ISKRA DELTA Ljubljana
Tovarna Ptuj
Spremljajoči razvoj

Ptuj, 17.10.1988

Predmet: Problematika terminalov na terenu

7. Priloga - opozorilo

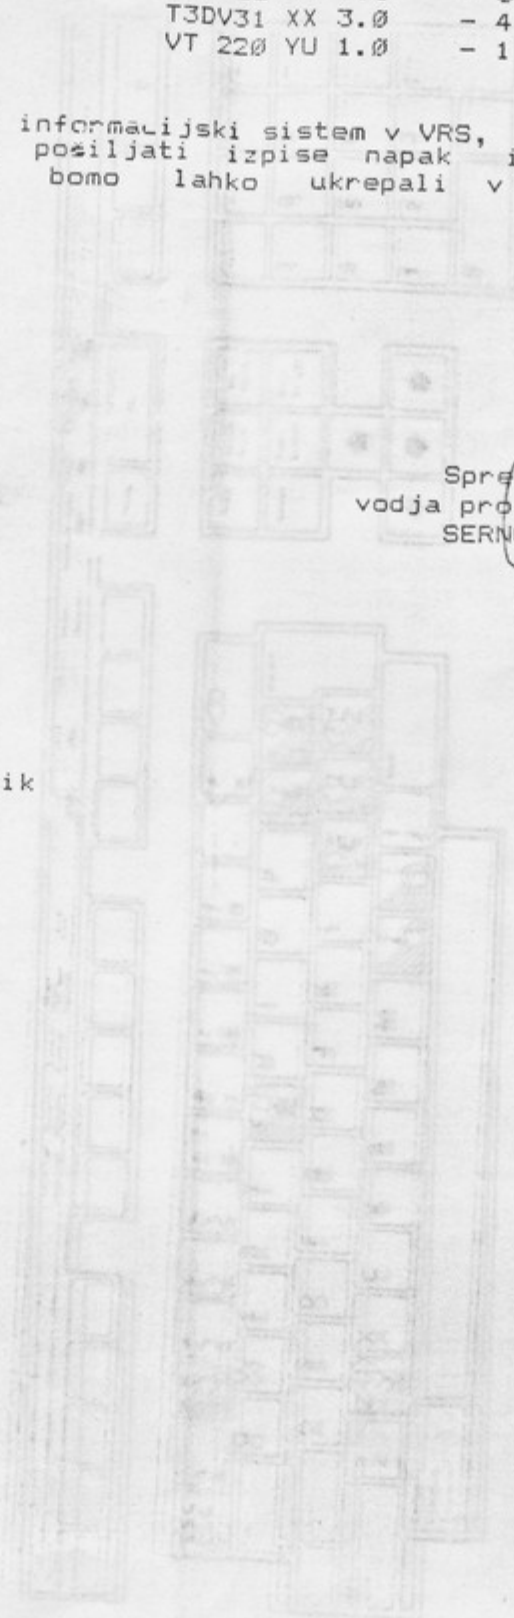
SKLADNO Z EIA STANDARDOM SME BITI DOLŽINA PRIKLJUŠNEGA KABLA
MED TERMINALOM IN RAČUNALNIKOM (ALI MODEMOM), KADAR UPORABIMO
RS-232-C/423 VMESNIK, NAJVEČ 15M.

V PRIMERU, DA ŽELIMO TERMINAL POVEZATI Z RAČUNALNIKOM Z DALJŠIM
KABLOM, UPORABIMO 20mA TOKOVNO ZANKO ALI RS 422 VMESNIK.

Figure 7-7A LK201-AA Keyboard Layout

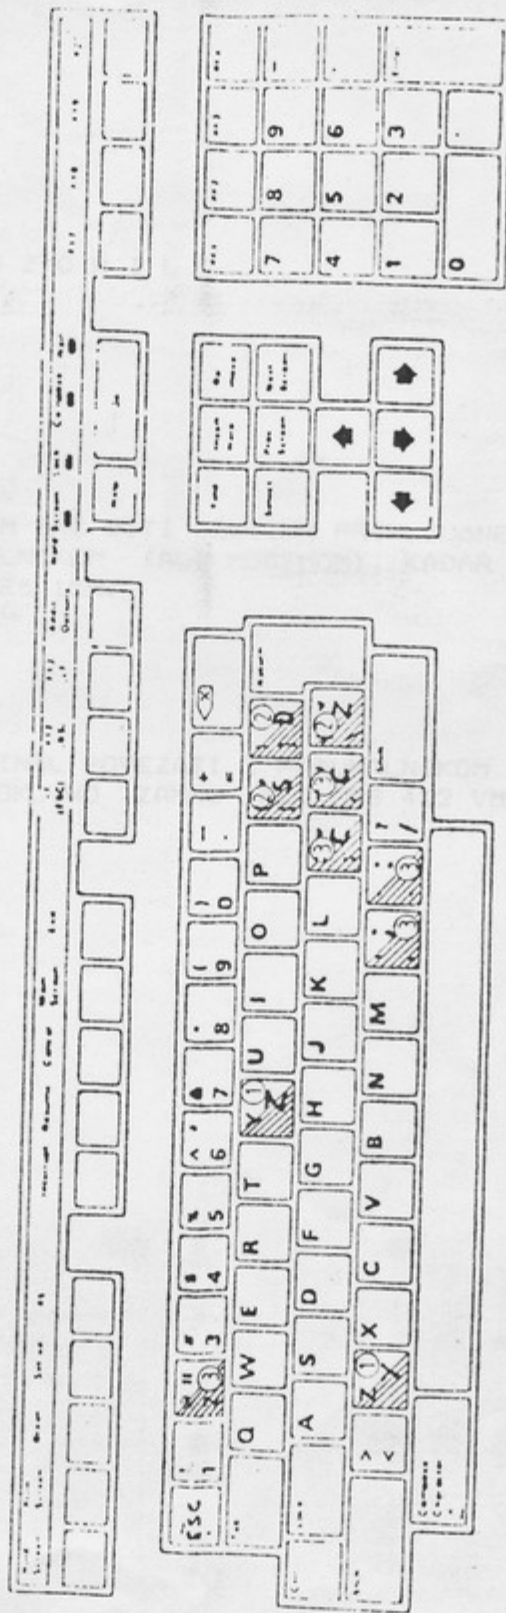
1. - Montaža : zamenjati pozicije Z in Y tipk ozn. 1

Š, Đ, Ž : menjati z novimi (iz signacije) ozn. 2

Č, Ć, Ž, Ĩ : menjati z novimi (iz signacije) ozn. 3

2. - Rezervni set (v vrečki) :

pozicije Z in Y ozn. 1

menjave pozicij za ozn. 2 in 3

dodatno signirane po nacrtu za PAKA 5000-YU
